Zaaknummer	:	OMG-089770/Z26-0829055
Betreft	:	Wijzigingsbesluit flora- en fauna-activiteit voor OMG-008532
Locatie	:	Vennewatersweg te gemeente Heiloo
Aanvrager	:	Gemeente Heiloo

Bijlage 7: Onderbouwing bij besluit met kenmerk OMG-089770

Bijlage 8. Inrichting van het plangebied bij Hoogeweg

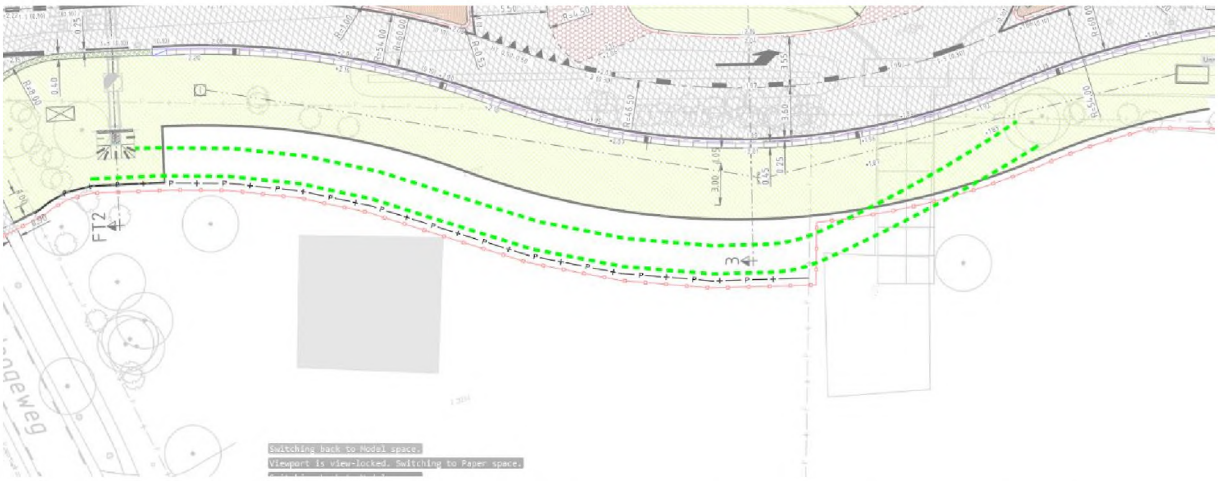
Bijlage 8 "Inrichting van het plangebied bij Hoogeweg" wordt toegevoegd aan dit besluit.

De meer permanente compensatie in de vorm van de houtwal wordt in het eerstvolgende najaar na de kap gerealiseerd. De kap heeft plaatsgevonden in juli 2026. Het direct planten van de houtwal was niet mogelijk omdat de aanplant van bomen en struiken in de late lente of (na)zomer droogte- en hittestress meebrengt voor de aangeplante vegetatie. Het najaar (globaal oktober t/m december) is vaktechnisch de optimale periode voor de aanplant van bomen en struiken. Dit is omdat de bodem nog warm is, de luchtvochtigheid hoger en de planten in vegetatierust zijn[2].
Door het aanplanten van de houtplat in de meest optimale planttijd uit te voeren, is er een hogere kans op een succesvolle aanplant, wat gunstig is voor de marterachtigen. Het nieuwe permanente groen, eerst in de vorm van een permanente takkenril, waar later de houtwal wordt bijgeplant, sluit aan op de bestaande groenstructuren. De beschutte corridor zal daarom behouden blijven, waardoor soorten zoals de kleine marterachten hier geen negatief effect van zullen ondervinden. De situatie zoals deze wordt gerealiseerd bij de situatie bij Hoogeweg is weergegeven in bijlage 8 bij dit besluit.

31a. De vergunninghouder dient minimaal op de trajecten zoals weergegeven in bijlage 3 bij het besluit van 9 januari 2024 met kenmerk OMG-008532, met uitzondering van gebied Fase 2A zoals weergegeven in bijlage 5 bij het besluit van 15 juli 2026 met kenmerk OMG-085900, een 2 meter brede houtwal aan te planten na de kap van het bestaande groen.
Indien het niet mogelijk is om direct na de kap van het bestaande groen de 2 meter brede houtwal aan te planten, dient de vergunninghouder direct na de kap van het bestaande groen een permanente en functionele takkenril aan te leggen ter behoud van de schuil- en corridorfunctie, zoals weergeven in bijlage 8 bij dit besluit voor de situatie rond de Hoogeweg. De takkenril dient minimaal, 1 meter breed en 1 meter hoog te zijn, en dient verbonden te zijn met landschapselementen die schuilmogelijkheden bieden zoals ruigtezomen, houtwallen, greppels of slootkanten.

De aanplant van de 2 meter brede houtwal dient uiterlijk plaats te vinden in het eerstvolgende najaar/plantseizoen (periode oktober-december) volgend op de kapwerkzaamheden van het bestaande groen. De houtwal dient te bestaan uit 60% els, 10% vuilboom, 10% meidoorn, 10% vlier, 10% kornoelje van minimaal 1,5 meter hoog en een onderlinge plantafstand van 1 meter. Ook dient er op iedere 7 meter een inheemse boomsoort aangeplant te worden van minimaal 4 meter hoog en een 1,5 meter brede kroon. De beplanting dient zodanig aangeplant te worden dat deze de aangelegde takkentillen overgroeien.
